改善箇所説明図

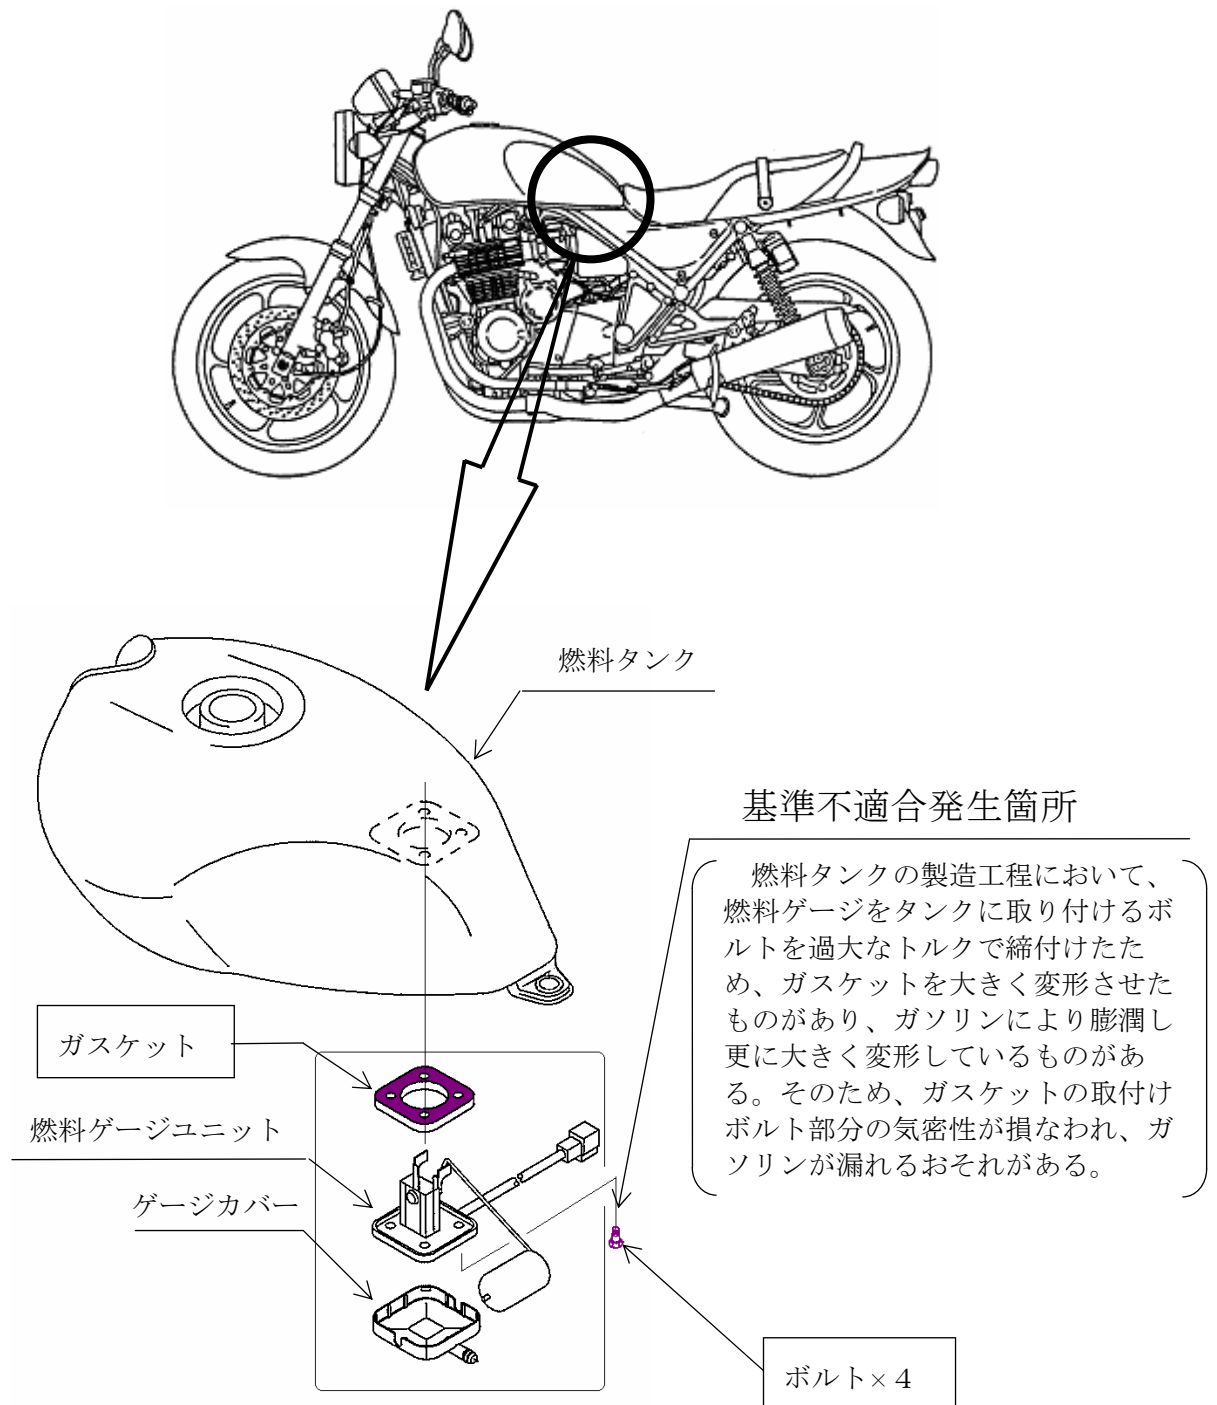
注： は交換部品を示す。

全車両、当該ガスケットと取付けボルトを対策品と交換し、取付けボルトを規定のトルクで締付ける。

識別：燃料タンクの後部に青色の識別用シールを貼り付ける。
